### 都市計画変更案の縦覧について

# 都市計画道路〔塩屋多井畑線(71、72)・塩屋舞子線(73)〕の変更案

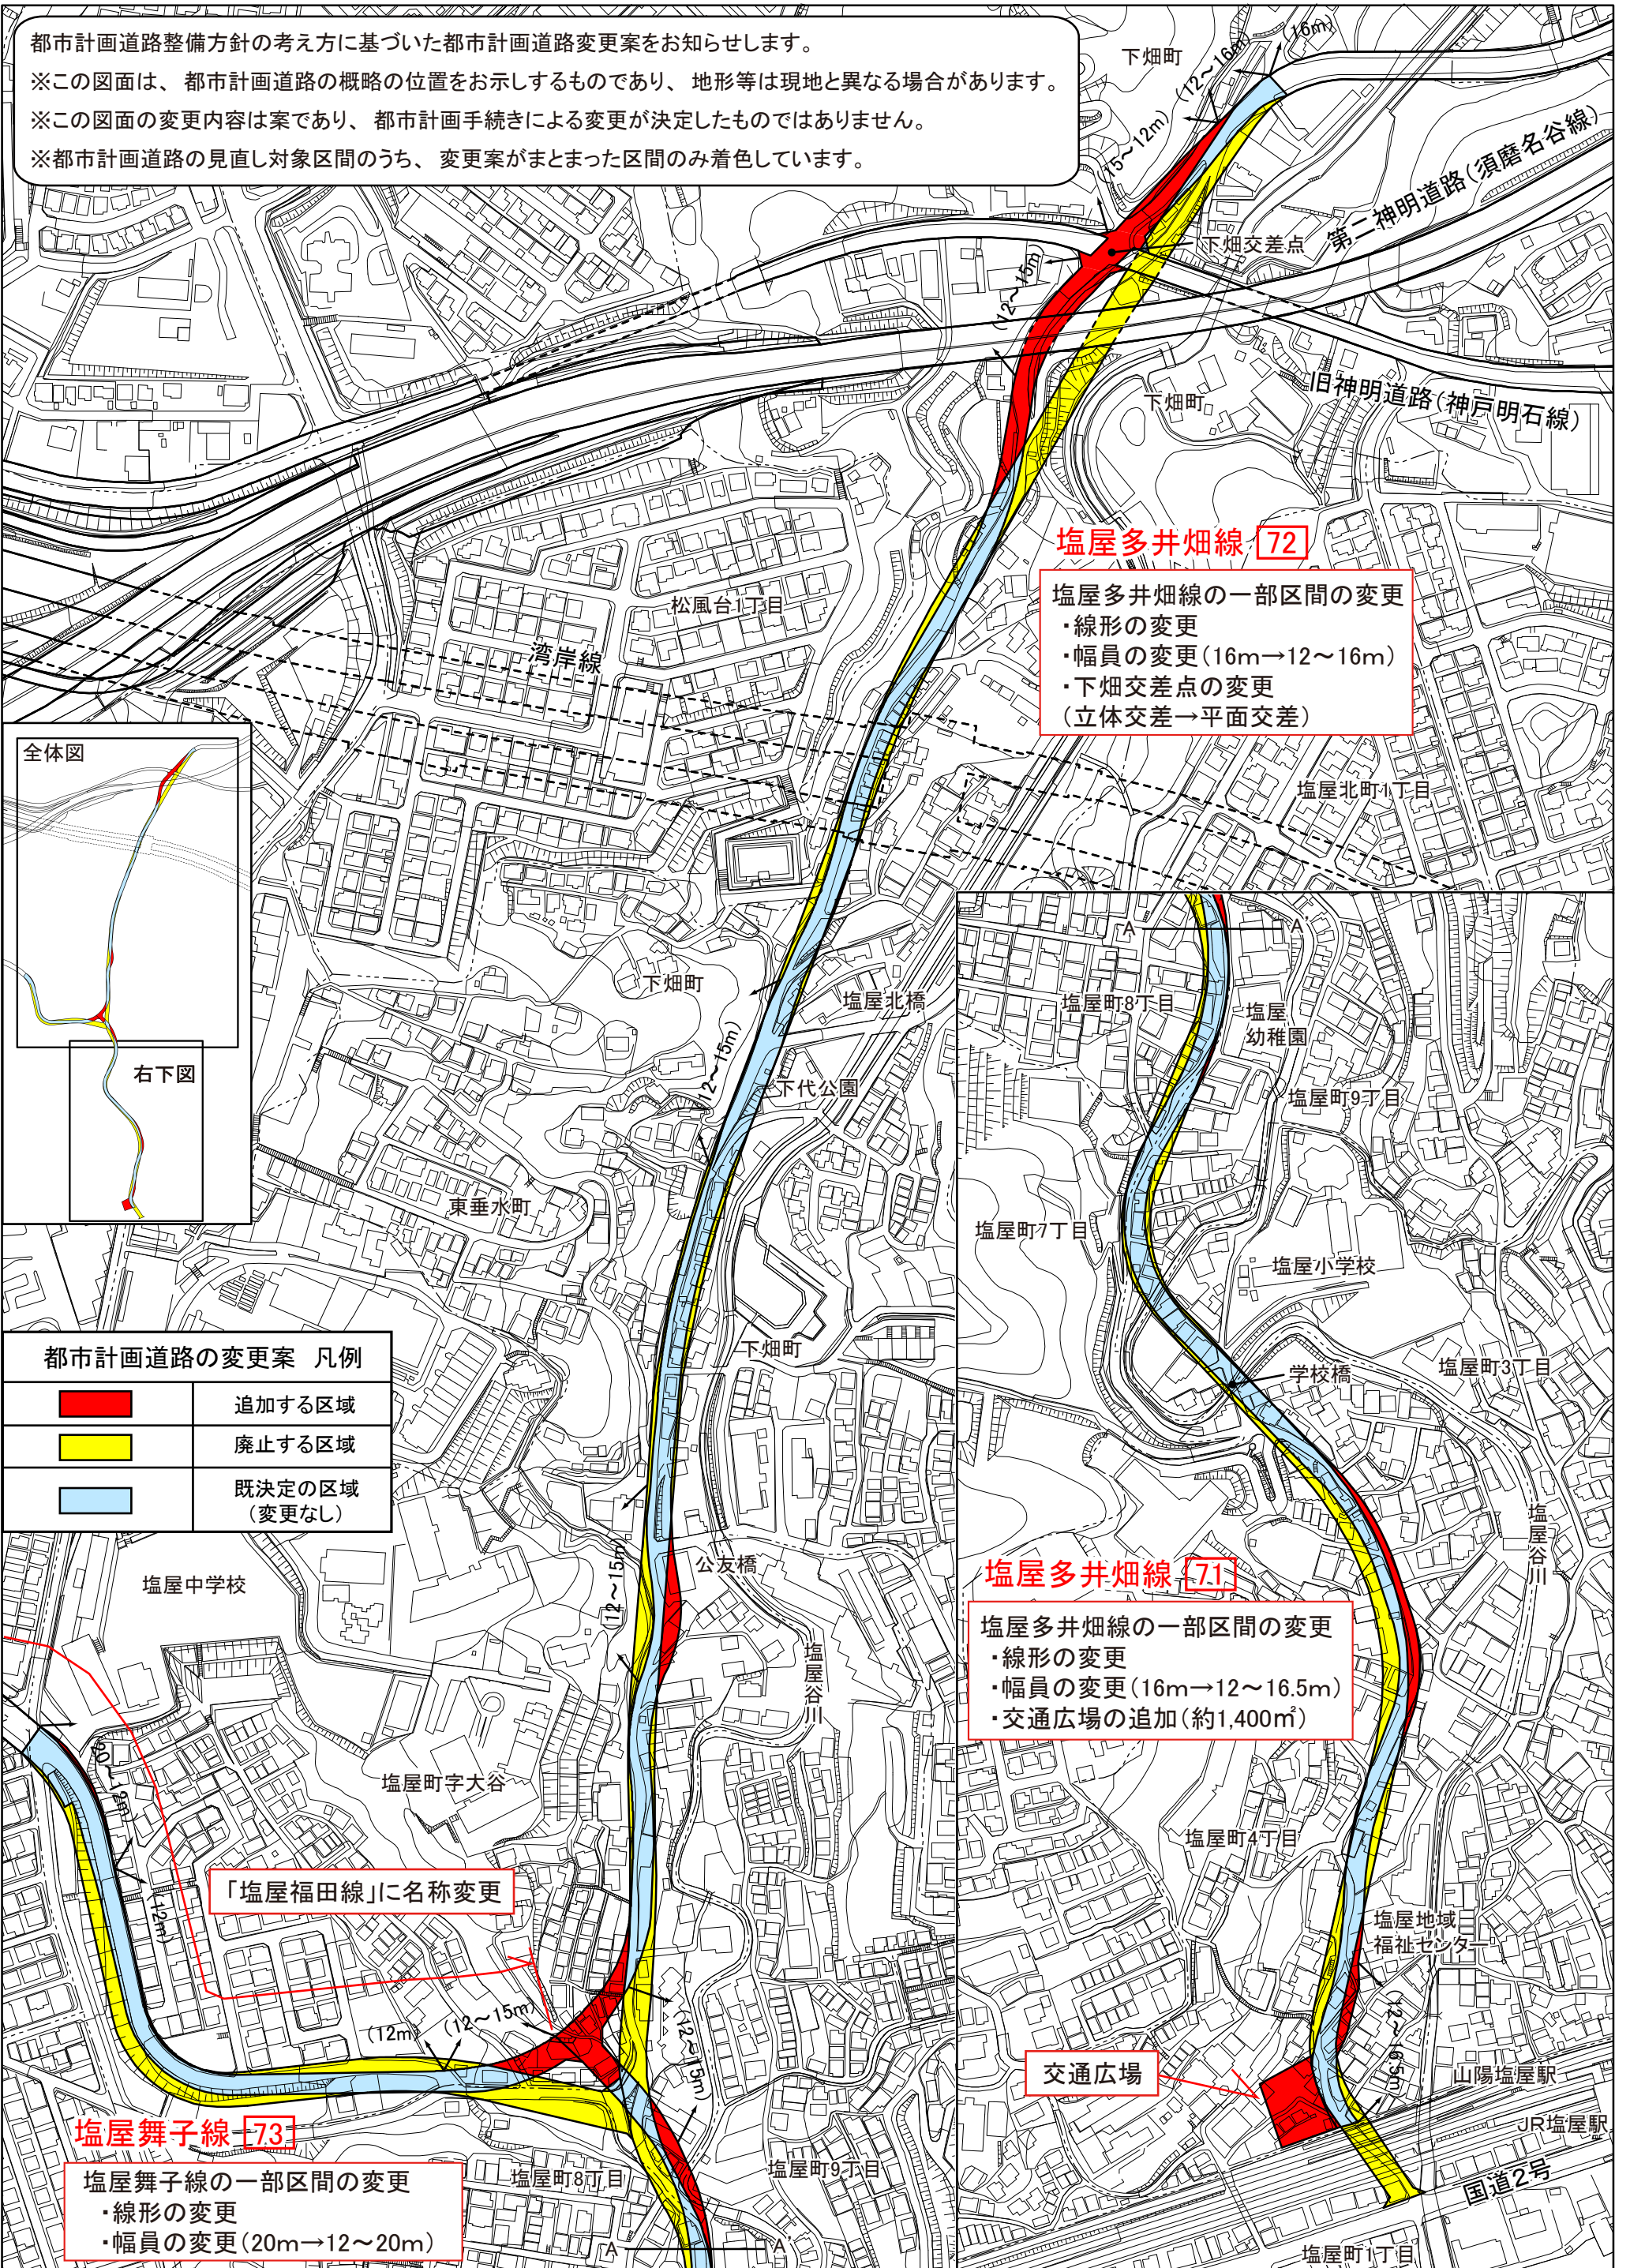
**塩屋多井畑線 [72]**  
 塩屋多井畑線の一部区間の変更  
 ・線形の変更  
 ・幅員の変更(16m→12~16m)  
 ・下畑交差点の変更  
 (立体交差→平面交差)

**塩屋多井畑線 [71]**  
 塩屋多井畑線の一部区間の変更  
 ・線形の変更  
 ・幅員の変更(16m→12~16.5m)  
 ・交通広場の追加(約1,400㎡)

**塩屋舞子線 [73]**  
 塩屋舞子線の一部区間の変更  
 ・線形の変更  
 ・幅員の変更(20m→12~20m)

「塩屋福田線」に名称変更
